Stavební akce:	Odkanalizování Lhoty II
----------------	--------------------------------

Změnový list 13

Dotčená část stavby:	Odkanalizování Lhoty II - Lokalita Polívkov		
Název / označení změny:	ZL 13 - Doplnění živičného krytu v lokalitě Polívkov v ulici Meduňková a část ulice Cedrová		
Podklad pro změnu:			
Zápis ve stavebním deníku ze dne:	I.č.019685 z 14.1.2022, I.č.05329 ze dne 15.11.2022, zápis z 13 KD ze dne 11.10.2022 bod 13.3		
Návrh pro změnu podal: objednatel		Dne:

ZL 13 - Doplnění živičného krytu v lokalitě Polívkov v ulici Meduňková a část ulice Cedrová

SITUACE

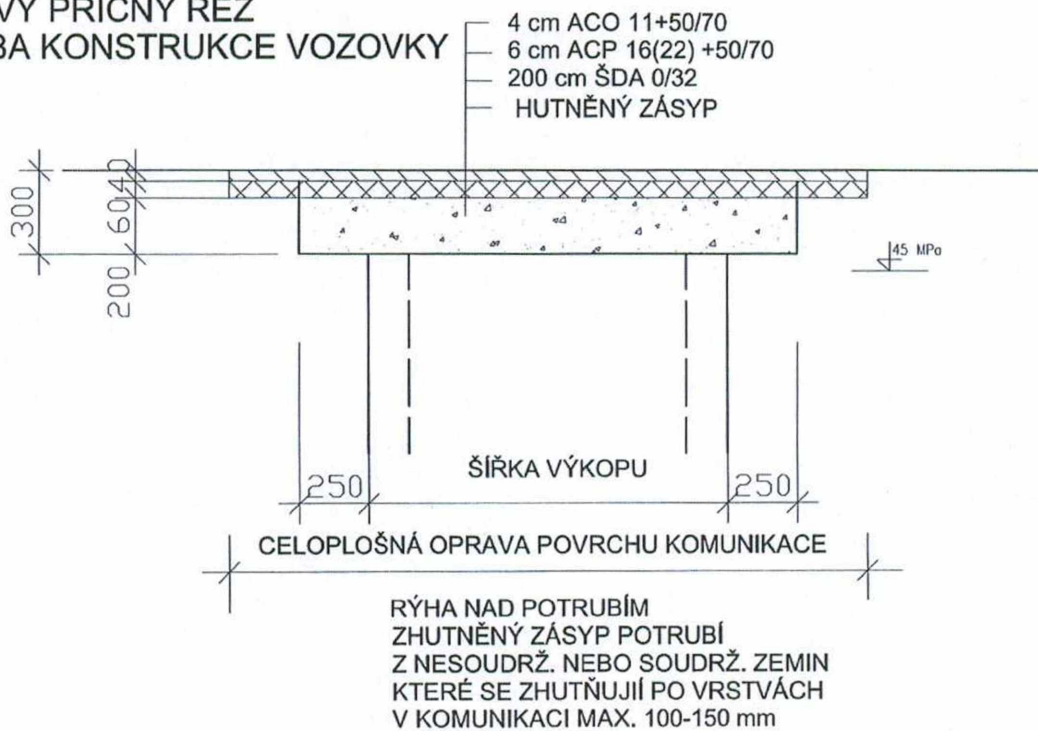
Při geodetickém vytýčení trasy kanalizace a přeložky vodovodu v lokalitě Polívkov bylo zjištěno, že v ulicích Cedrová, Meduňková a Mátová byl v období realizace projektu se součástí a realizace stavby proveden živičný kryt na komunikaci s tímž projekt nepředpokládal. Z výše popsaného je nutné odfrézování živičného krytu tl. 40 pro realizaci kanalizace a přeložky vodovodu. Dle požadavku správce komunikace zpětného doplnění živičného krytu ve skladbě podkladní vrstva z ACP 16+ v tl. 60 mm a vrchní obrusná vrstva z ACO 11+ v tl. 40mm s výškovou úpravou poklopů kanalizačních šachet a hrnků vodovodních uzávěrů a hydrantů.

NOVÝ ŽIVIČNÝ POVRCH 903m²
